柏崎刈羽原子力発電所における
標準応答スペクトルに基づく評価について

2022年2月7日
東京電力ホールディングス株式会社

前回会合（2021年12月3日 第8回会合）におけるコメント

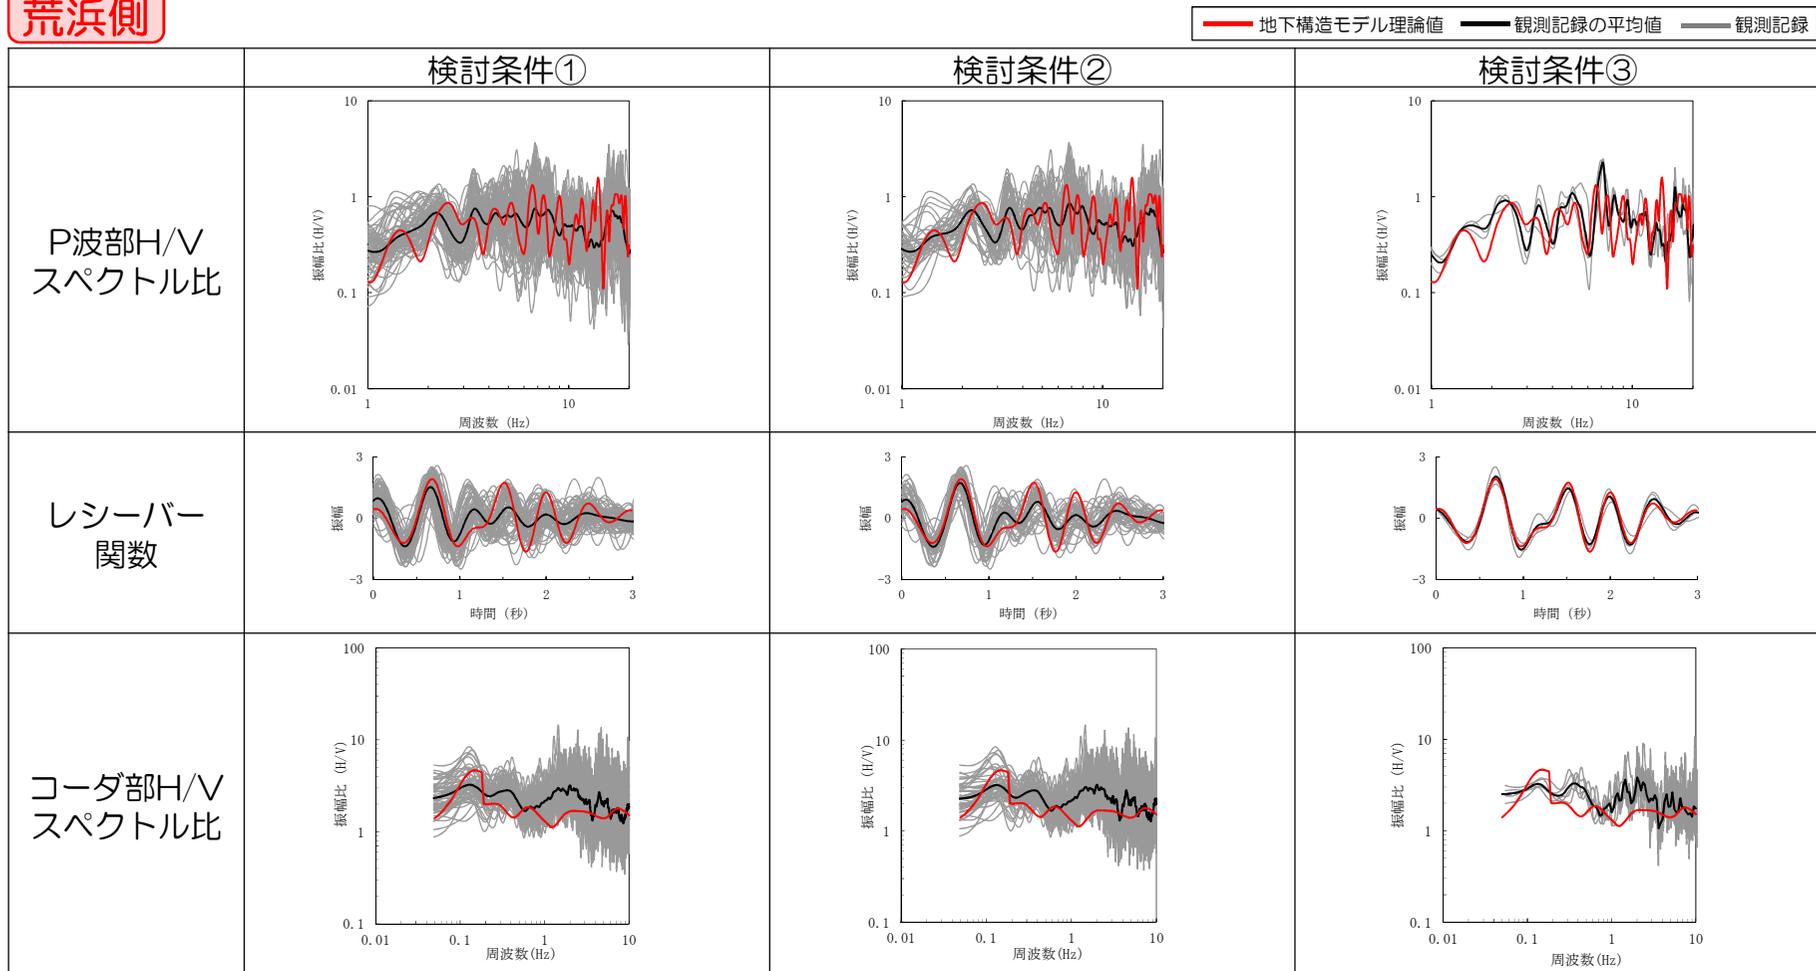
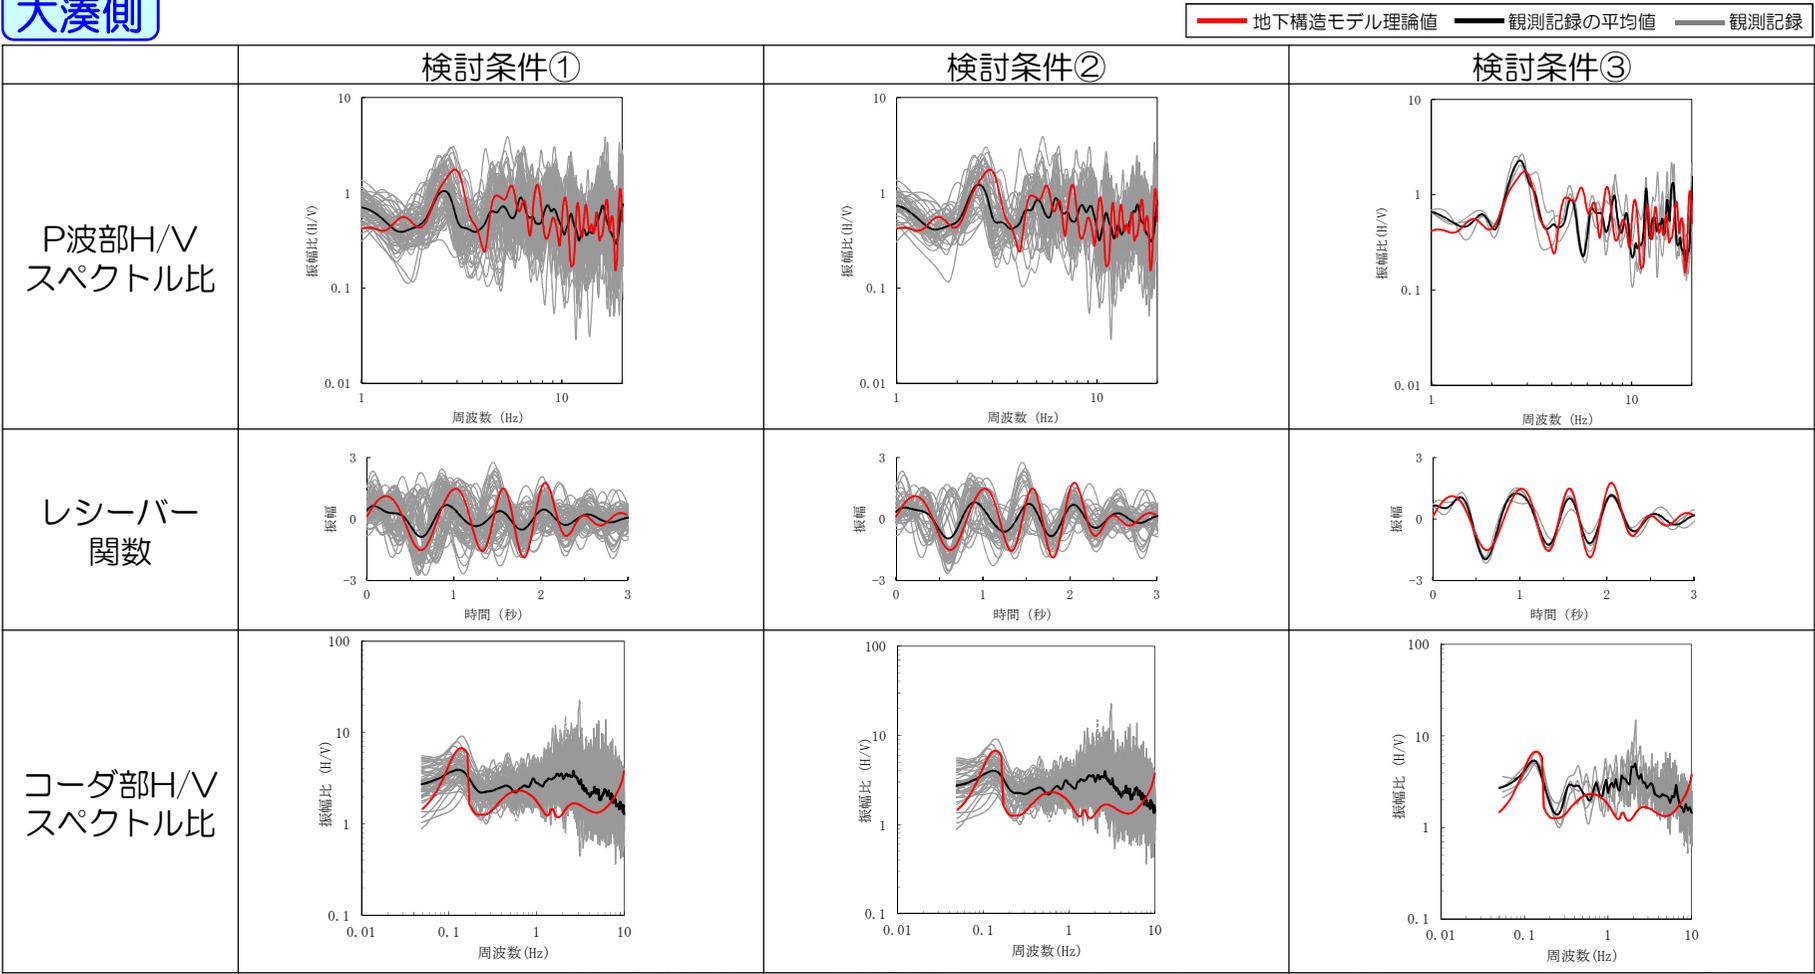
コメント
No.1

- 各検討条件における観測記録の平均値の特徴に大きな違いはなく、地下構造モデルの逆解析のターゲットとして選定した地震は、敷地の観測記録の全体的な傾向と整合したものであることを確認。
- 同定した地下構造モデルの理論値は、各検討条件における観測記録の平均値のピーク等の特徴を捉えたものとなっており、観測記録の全体的な傾向を反映した逆解析が適切に実施できていることを確認。

- 各検討条件における観測記録の平均値の特徴に大きな違いはなく、地下構造モデルの逆解析のターゲットとして選定した地震は、敷地の観測記録の全体的な傾向と整合したものであることを確認。
- 同定した地下構造モデルの理論値は、各検討条件における観測記録の平均値のピーク等の特徴を捉えたものとなっており、観測記録の全体的な傾向を反映した逆解析が適切に実施できていることを確認。

荒浜側 (2) 観測記録の到来方向別の整理

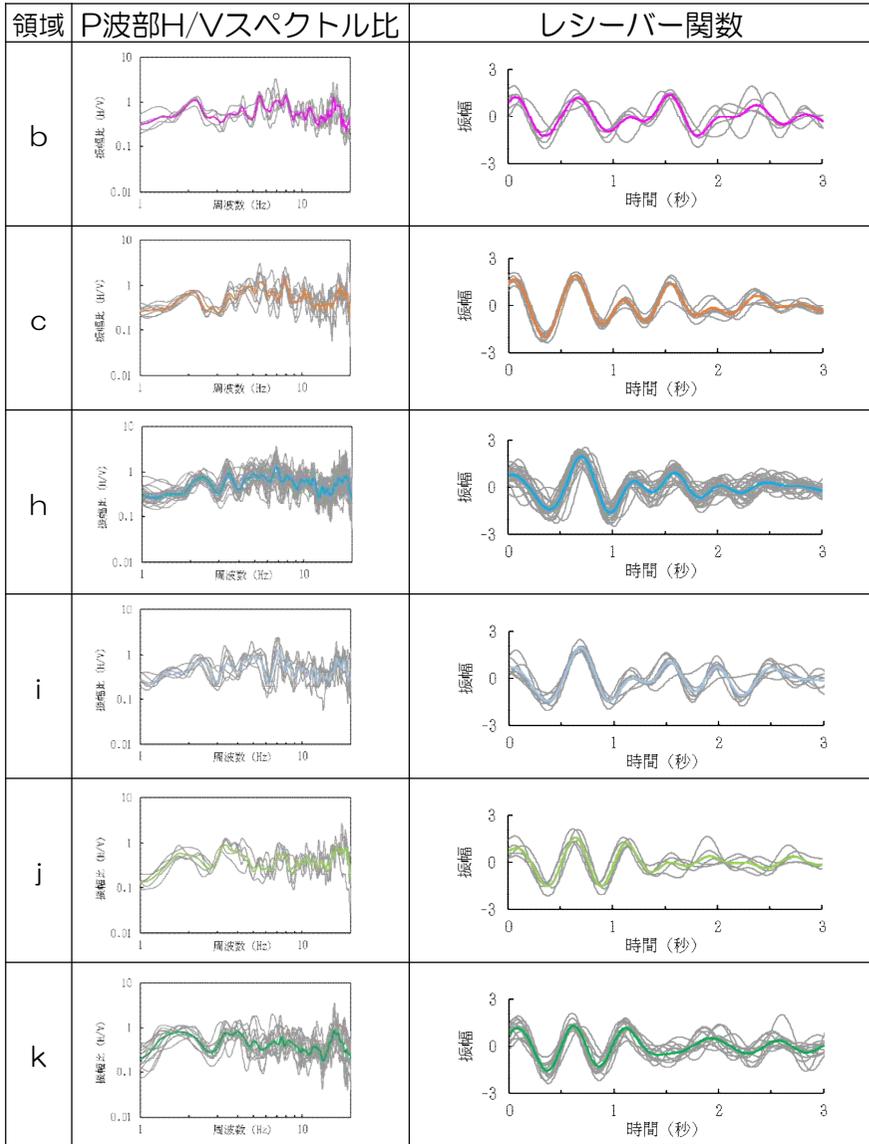
コメント
No.2

■ 荒浜側では、到来方向により特徴が大きく異なる傾向は見られない。

大湊側 (1) 理論値の入射角を変化させたパラメータスタディ

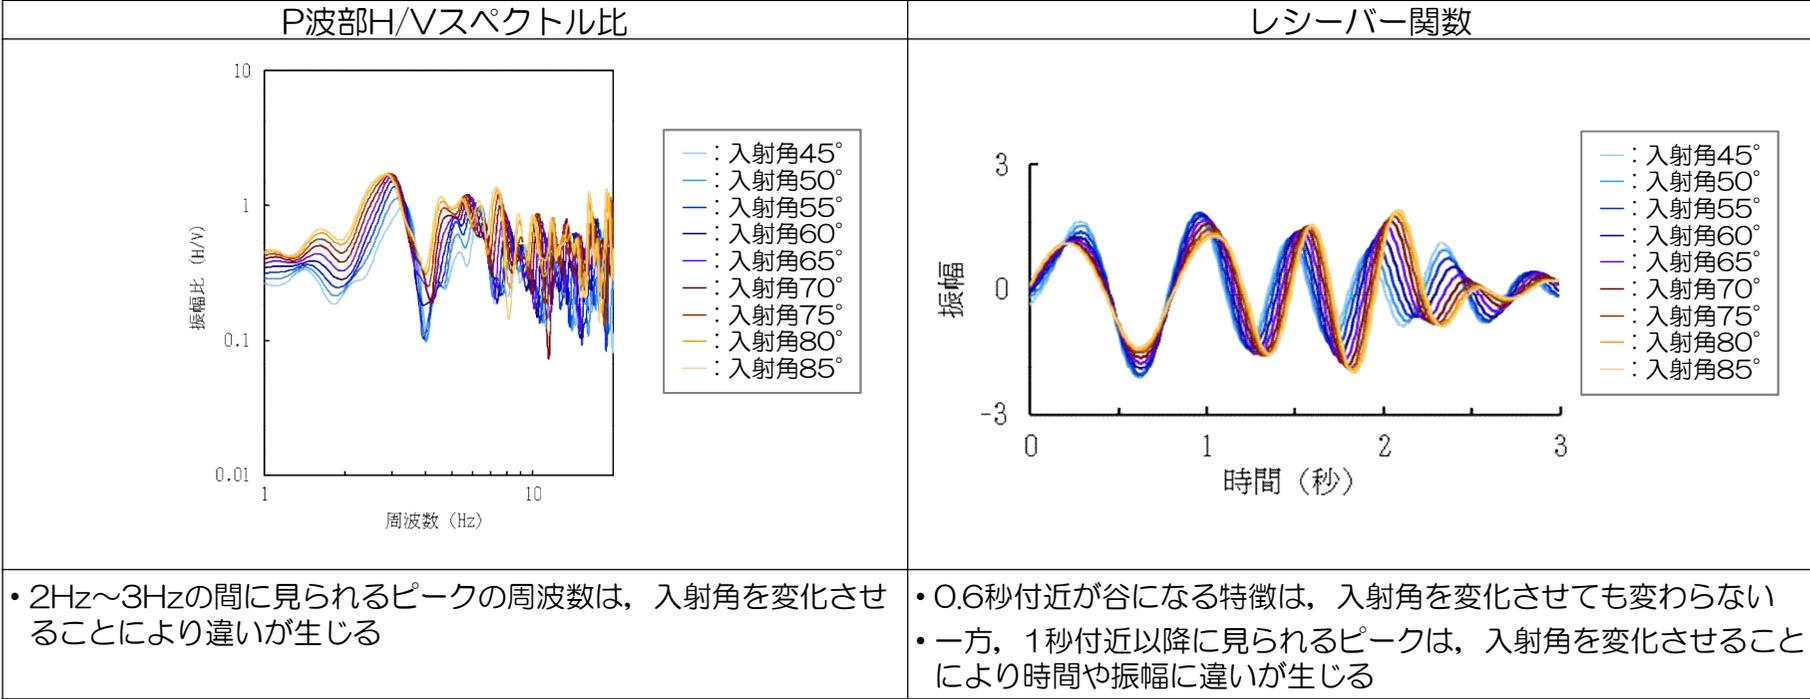
コメント
No.2

■ P波部H/Vスペクトル比の2Hz～3Hzの間に見られるピーク及びレシーバー関数の1秒付近以降に見られるピークは、入射角を変化させると違いが生じることを確認した。

■ しかしながら、全観測記録のレシーバー関数の一部に見られた0.6秒付近のピークは、入射角を変化させても生じないことから、入射角以外の影響を受けているものと考えられる。

大湊側 (2) 観測記録の到来方向別の整理

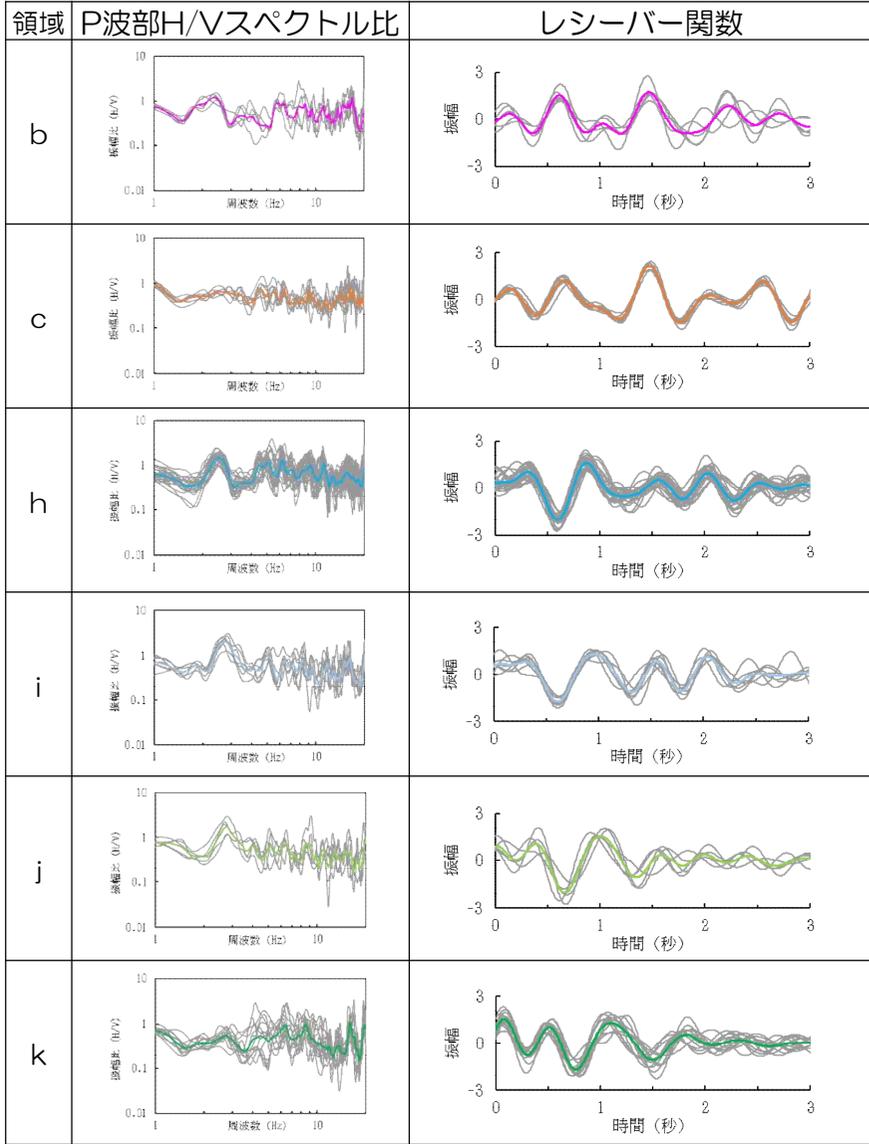
コメント
No.2

■ 大湊側では、到来方向により特にレシーバー関数の特徴が異なる傾向が見られる。

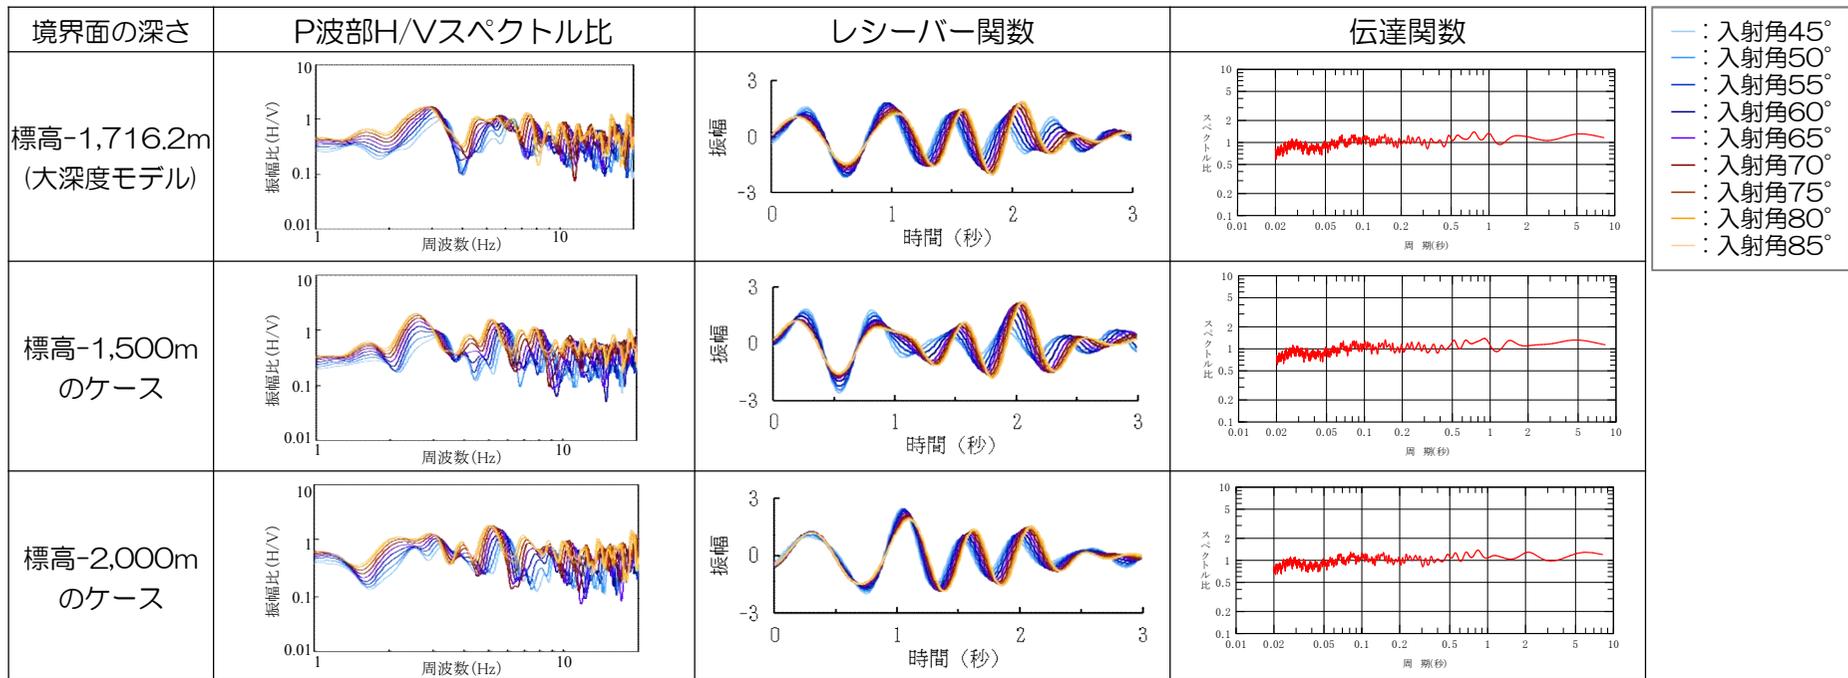
コメント
No.2

- 上部寺泊層と下部寺泊層の境界面の深さを変化させると、レーザー関数の1秒付近に見られるピークの出現時間が前後に大きく変化することが確認された。また、P波部H/Vスペクトル比の2Hz~3Hzの間に見られるピークの形状も変化することが確認された。
- 特に、2次元地下構造モデルの北西側を参考にして境界面を浅くしたケースでは、レーザー関数のピークの出現時間が早くなり、領域b~cより到来する波で見られた0.6秒付近に近づく傾向である。
- これらのことから、上部寺泊層と下部寺泊層の境界面の深さが波の到来方向により変化することにより、観測されたレーザー関数に比較的大きなばらつきが生じた可能性が考えられる。
- 一方、これらのケースで仮定した1次元地下構造モデルにおける地震基盤相当面から解放基盤表面までの理論伝達関数はほぼ同じであり、上部寺泊層と下部寺泊層の境界面の深さの設定が増幅特性に与える影響は殆どないことを確認した。このことは、既許可での観測記録の分析において、大湊側では褶曲構造による到来方向による特異な増幅特性が見られないこととも整合している。

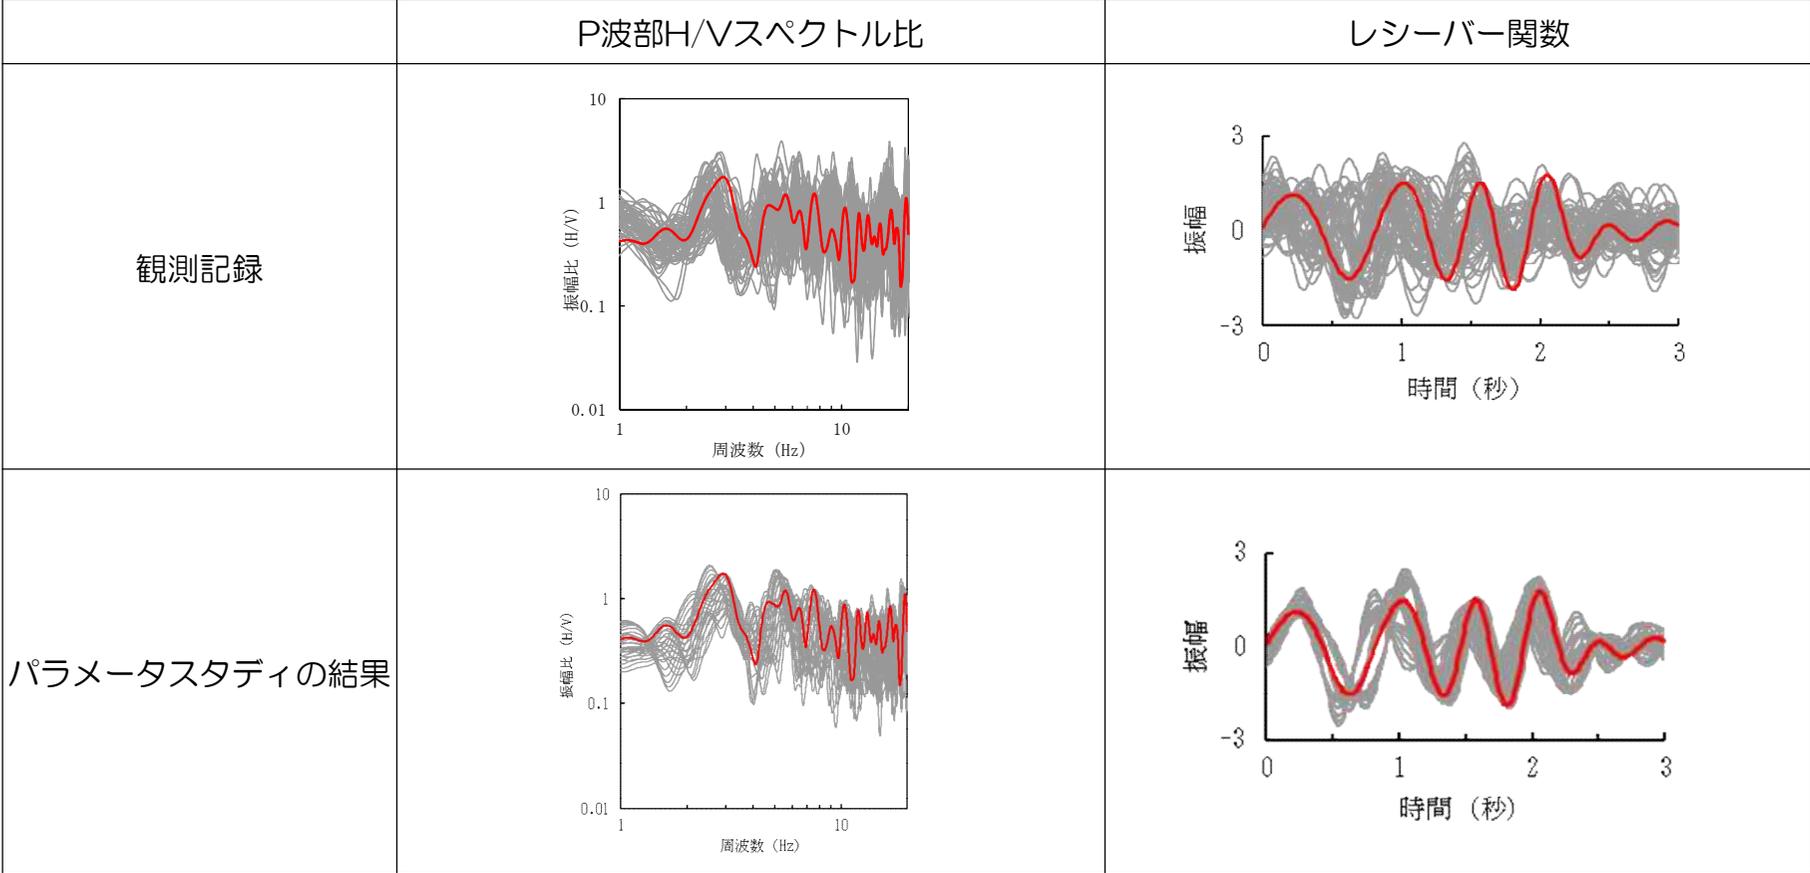
コメント
No.2

- 実施したパラメータスタディの全結果について、観測記録及び大深度モデルの理論値と比較して示す。
- 大湊側の観測記録に見られた、P波部H/Vスペクトル比の2Hz~3Hzの間に見られるピークの周波数の違いや、レシーバー関数の0.6秒付近及び1秒付近に見られるピークの時間の違いについては、入射角の影響に加えて、上部寺泊層と下部寺泊層の境界面の深さが到来方向により変化することの影響を考慮したパラメータスタディにより、定性的な傾向は再現することができるものと考えられる。

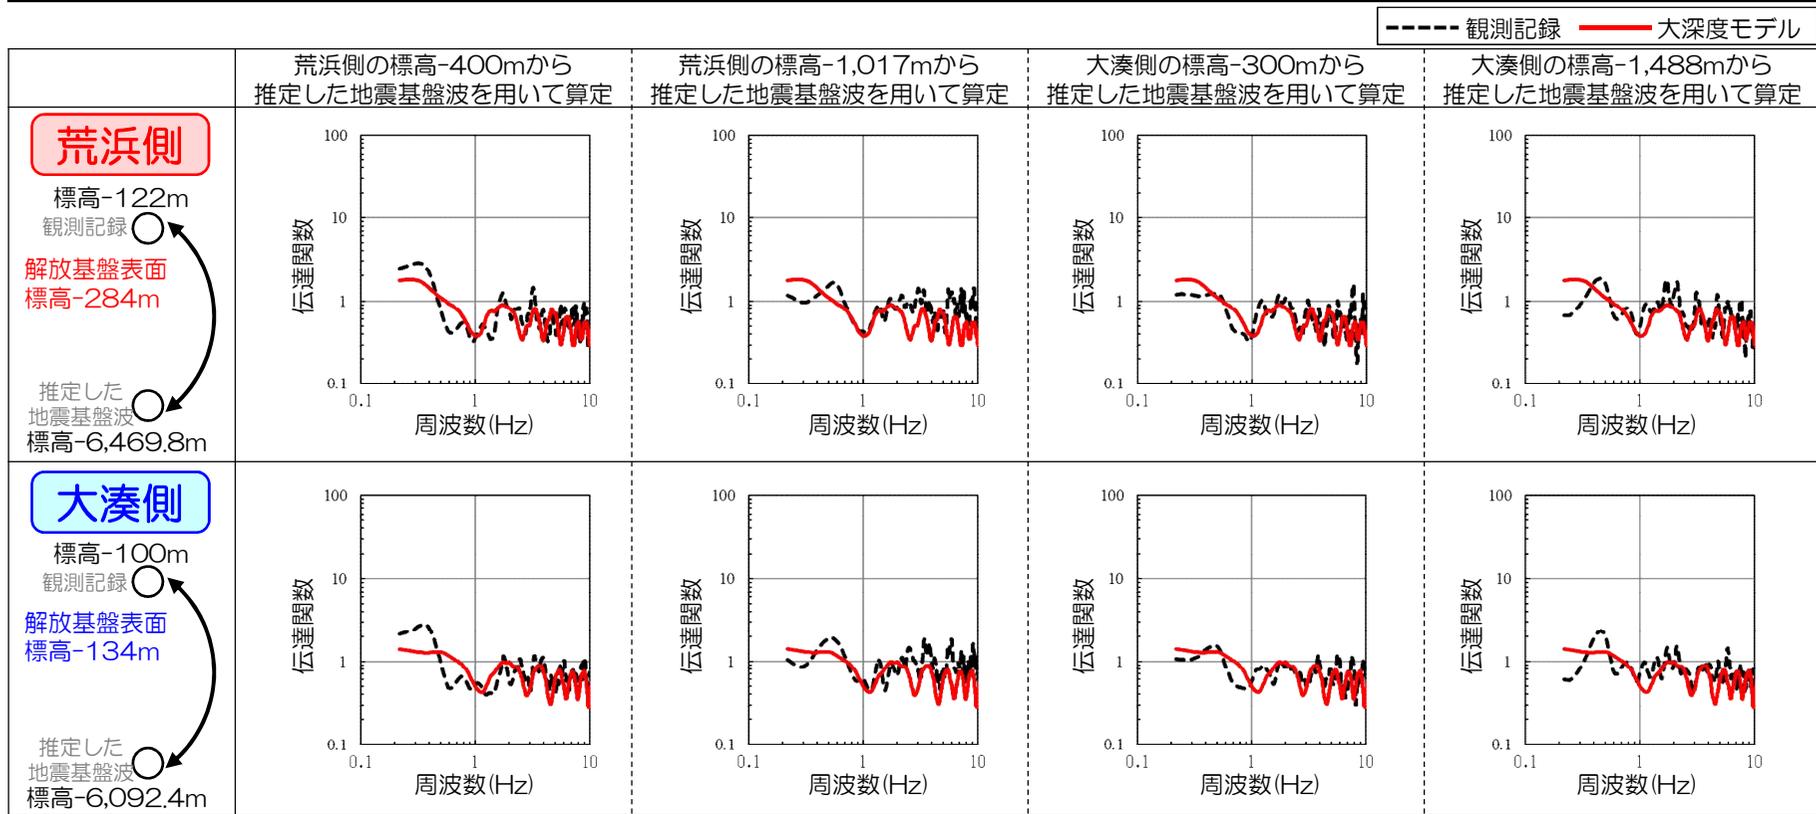
コメント
No.4

- 荒浜側の大深度地震観測点（標高-1,017m）から推定した地震基盤波を用いた場合には、荒浜側及び大湊側ともに、モデルの理論伝達関数が観測記録の伝達関数をやや下回る傾向にあることから、荒浜側の大深度地震観測点付近の一部の区間では、モデルの方が観測記録よりもやや大きめの傾向となっていることが要因として考えられる。
- 一方、荒浜側の大深度地震観測点以外の3観測点から推定した地震基盤波を用いた場合には、荒浜側及び大湊側ともに、モデルの理論伝達関数と観測記録の伝達関数はよく整合することを確認した。
- 従って、地震基盤から解放基盤表面までのモデル全体としては、モデルの理論伝達関数と観測記録の伝達関数はよく整合しており、荒浜側の大深度モデルが過小評価となっているものではないと考えられる。
